ÄNDERUNG DES BEBAUUNGSPLANS „GE SOMMERWEIDE WEST -BA IV“ MITTELS DECKBLATT NR. 4

BEGRÜNDUNG

Gemeinde Aicha vorm Wald
Hofmarkstraße 2
94529 Aicha vorm Wald

Abbildung 3: Deckblatt Nr. 4 Bereich Flur-Nrn. 77 und 78

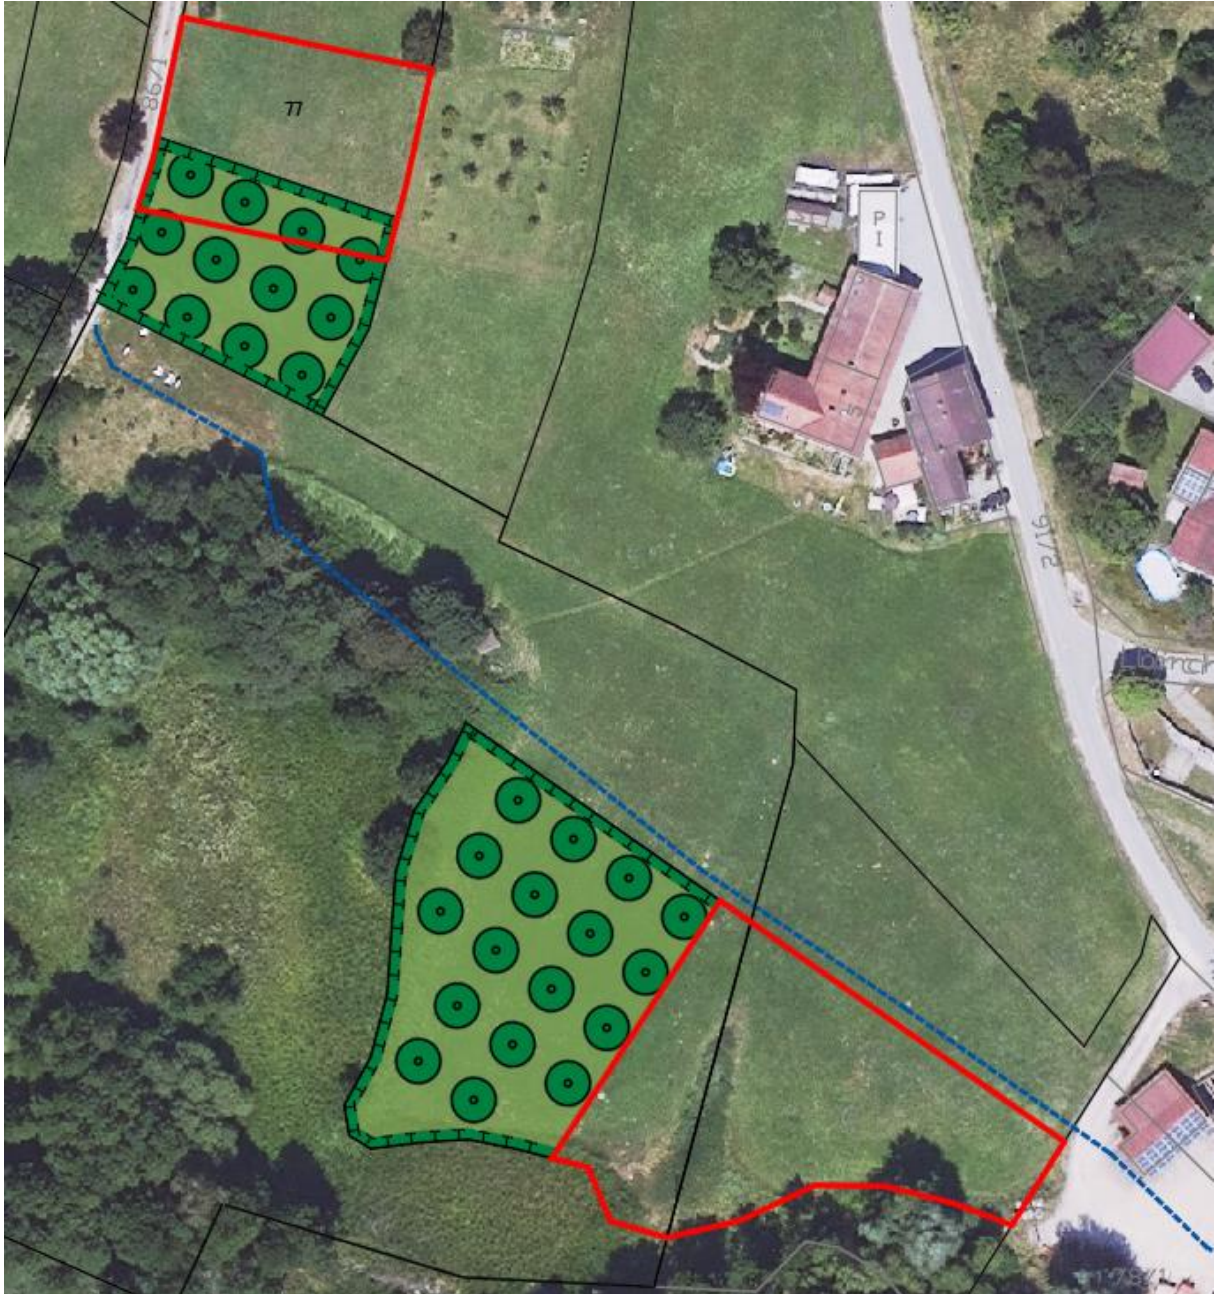
Im Bereich der Flur-Nrn. 77 und 78 entfallen innerhalb der rotumrandeten Änderungsbereiche die zeichnerisch und textlich festgesetzten Maßnahmen zur Kompensation bzw. werden diese im Bereich der nördlichen Teilfläche der Flur-Nr. 77 lediglich um 18 m nach Süden verschoben.

Abbildung 5: Maßnahmenkonzept Flur-Nr. 2816

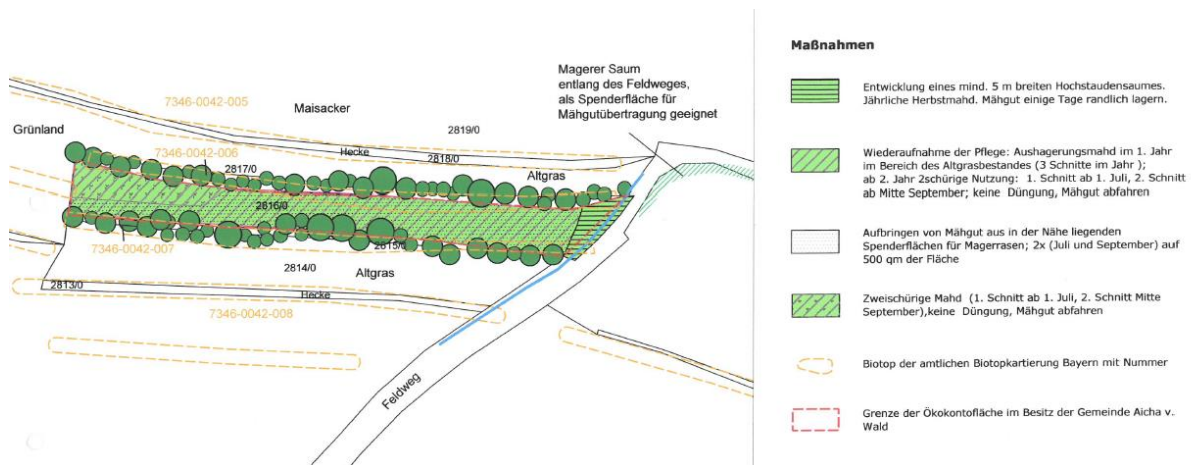
Mit der Abbuchung der erforderlichen Ausgleichsfläche von 869 m² für das Deckblatt Nr. 4 zum Bebauungsplan „GE Sommerweide West – BA IV“ ist diese Fläche somit vollständig verbraucht.

Abbildung 6: Deckblatt Nr. 4 Bereich Flur-Nr. 2816

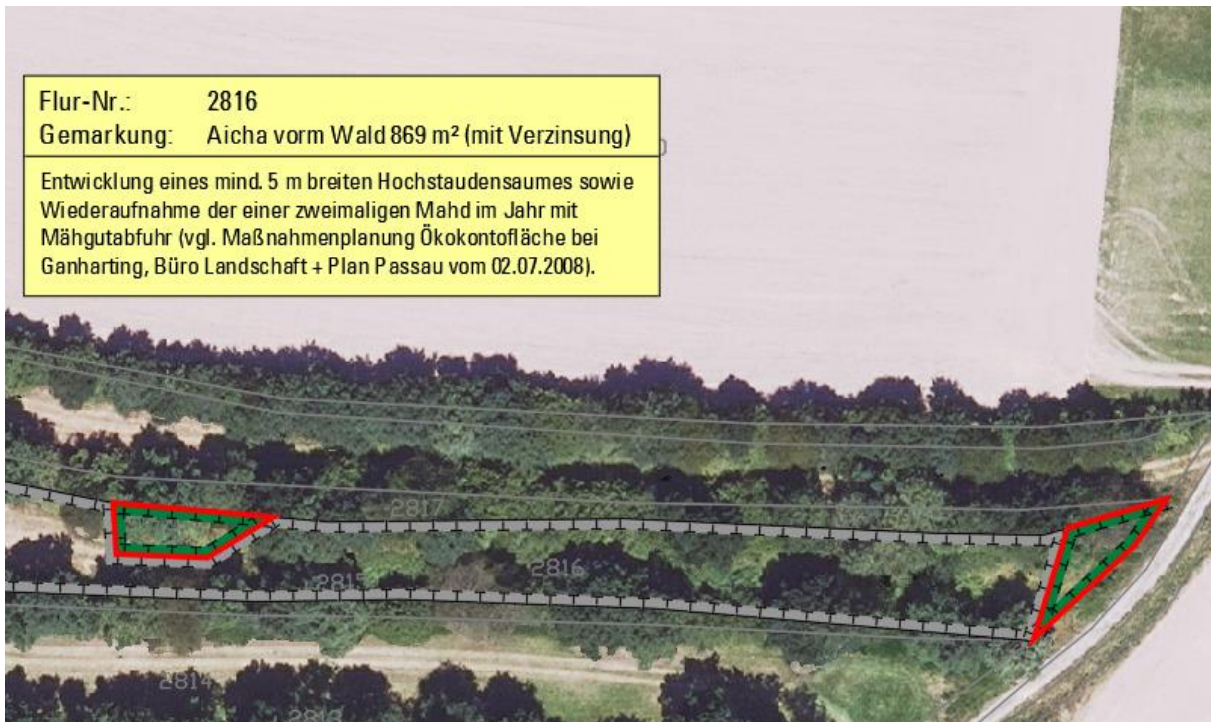
Mit dem Deckblatt Nr. 4 werden die zwei rotumrandeten Änderungsbereiche der Flur-Nr. 2816 Gmkg. Aicha vorm Wald somit als Ausgleichsfläche für den Bebauungsplan „GE Sommerweide West – BA IV“ zeichnerisch festgesetzt.

Abbildung 7: Ausschnitt Maßnahmenkonzept für die Flur-Nr. 2488

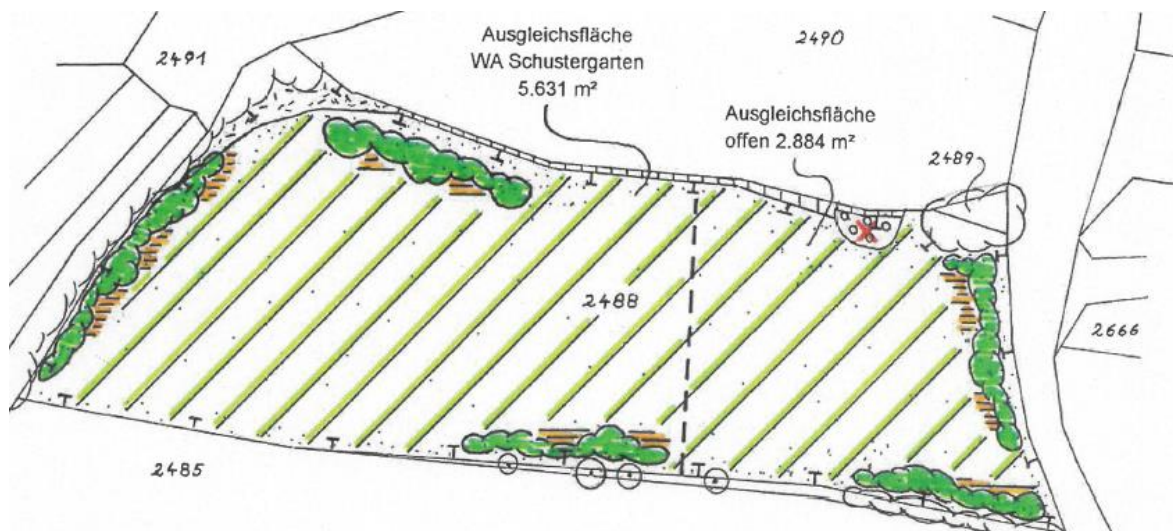
Gemäß dem Maßnahmenkonzept aus dem Jahr 2019 wurde die Flur-Nr. 2488 in einem Umfang von 5.631 m² für den Bebauungsplan WA Schustergarten beansprucht. Mittlerweile erfolgt hier zudem die Abbuchung einer Ausgleichsfläche für den Bebauungsplan „SO Sportanlagen“ in einem Umfang von 420 m². Die Restfläche mit einer Größe von 2.464 m² wird mit Deckblatt Nr. 4 zum Bebauungsplan „GE Sommerweide West – BA IV“ als Kompensationsfläche festgesetzt. Mit einer jährlichen Verzinsung von 74 m² (2020-2023, 4 Jahre x 74 m² = 296 m²) können hier 2.760 m² abgebucht werden. Die Ausgleichsfläche Flur-Nr. 2488 in der Gemarkung Aicha vorm Wald wurde entsprechend dem Maßnahmenkonzept bereits hergestellt.
